**Verslag huishoudelijke elektrische installatie op laagspanning en zeer lage spanning****Algemeen:**

Referentie: 009-20260921-03	Datum controle: 21/09/2026
Keurder: 009

Eigenaar: Onbekend	EAN-code: 541449400000061552
Adres installatie: Mechelbaan 144, 3130 - BEGIJNENDIJK	Nummer teller(s): 1sag1200249378
Distributienetbeheerder installatie: Fluvius	
Datum uitvoering installatie:	☒ Vóór 01/10/1981 ☐ Tussen 01/10/1981 en 01/06/2020 ☐ Vanaf 01/06/2020
Type:	☒ Wooneenheid ☐ Niet-huishoudelijk ☐ PV ☐ Batterij ☐ Laadpaal

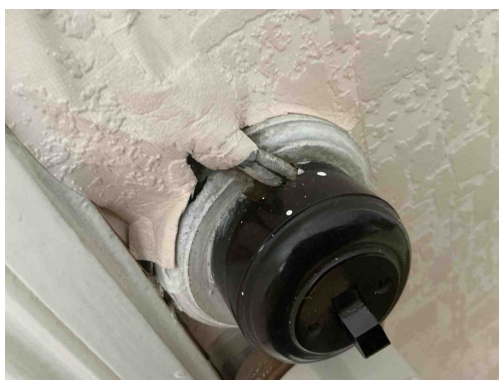
B26 - Het elektrisch bord kon niet gedemonteerd worden (Boek 1: 5.3.5.1).
Opmerking: Hoogste

D03 - Er is geen differentieelstroominrichting van maximum 300 mA geplaatst in het begin van de elektrische installatie van een residentieel geheel (incl. in de gemeenschappelijke delen) (Boek 1: 4.2.4.3, 4.2.4.4).

D05 - Er is geen ondergeschikte differentieelstroominrichting van maximum 30 mA geplaatst voor de beveiliging van de ruimte(n) die een badkuip en/of douche bevatten (Boek 1: 4.2.4.3).

D26 - Er is geen ondergeschikte differentieelstroominrichting van maximum 30 mA geplaatst voor de beveiliging van wasmachine/afwasmachine/droogkast (Boek 1: 4.2.4.3.b).

B30 - De houder van de beveiliging in een huishoudelijke ruimte is niet voorzien van aangepaste kalibreerelementen (Boek1: 5.3.5.5).

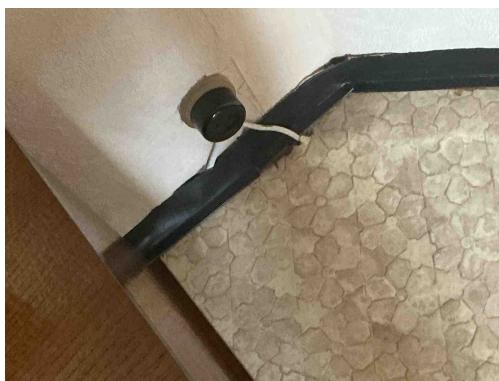
T10 - Bepaalde contactdozen en/of schakelaars zijn niet degelijk bevestigd (Boek 1: 1.4.1.3).

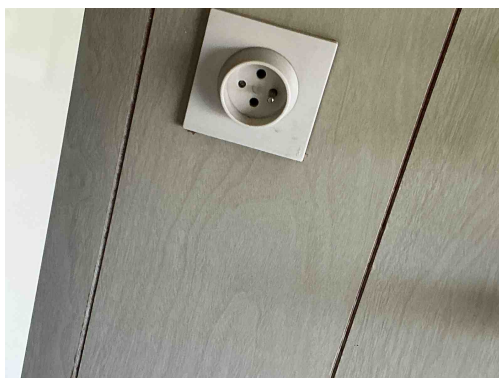
T11 - De contactdozen waarvan de toegekende stroomsterkte maximaal 16A en de toegekende spanning maximaal 250V bedraagt en niet bedoeld zijn voor de voeding van een of meerdere verbruikstoestellen voor een specifiek doel en niet geplaatst zijn in of op schakel- en verdeelborden, beschikken niet of IPXX-D (incl. gemeenschappelijke delen residentieel geheel) (Boek 1: 4.2.2.3/5.3.5.2).

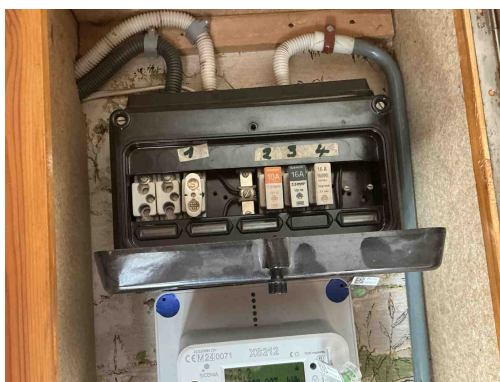
C27 - Het gebruik van geleiders van het type VTLmB (côte-à-côte) is niet toegestaan (Boek 1: 1.4.2.1).
